Organismo Supervisor de la Inversión en Energía y Minería

Informe N° 0426-2017-GRT

## **Análisis del Recurso de Reconsideración interpuesto por Gas Natural Fenosa Perú S.A. contra la Resolución de Consejo Directivo N° 092-2017-OS/CD**

Fecha de elaboración: 04 de agosto del 2017

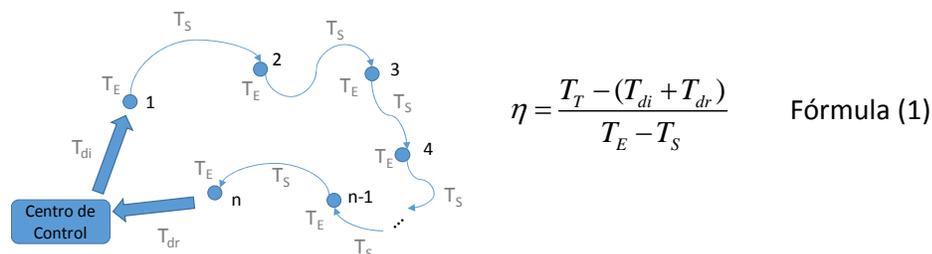
En la figura siguiente se presenta gráficamente como se obtiene los rendimientos a los que hace mención GNFP. Además, se muestra la fórmula que deduce el rendimiento que señala GNFP.

- a) GNFP señala que para el caso del Corte Tipo I- Categoría A y B, Osinergmin le ha aprobado un rendimiento de 36 cortes por día, valor que resulta mucho mayor a los 13 cortes por día aprobados para la CLC. Al respecto, debe tenerse presente que para ambas concesiones, el tiempo considerado para la ejecución del corte es de 1 minuto. Sin embargo, las diferencias obtenidas en los valores finales responden a que dicho valor es el resultado de la suma de los tiempos de desplazamiento; el cual para el caso de la CLC toma alrededor de 36 minutos, mientras que para desplazarse en las zonas de la CSO se requieren en promedio 13.3 minutos. Asimismo, el traslado entre los suministros en la CLC es alrededor de 15 minutos, mientras que en para el caso de la CSO es de solo 6.5 minutos.

Conforme a lo expuesto y aplicando la fórmula anteriormente señalada se obtiene 13 cortes por día para el caso de la CLC, mientras que para la CSO el resultado es de 36 cortes. Como se observa, cada concesión presentará rendimientos diferentes, debido a que dicho concepto varía en función de los tiempos de desplazamiento y traslado, los cuales definen cuantos cortes se puede ejecutar por día en cada concesión. De asignarse 13 cortes a la CSO, se estarían incluyendo y validando tiempos muertos en el desplazamiento o traslado lo cual implicaría incluir costos ineficientes al cálculo del cargo complementario.

Por lo expuesto, corresponde declarar infundado el petitorio solicitado por GNFP.
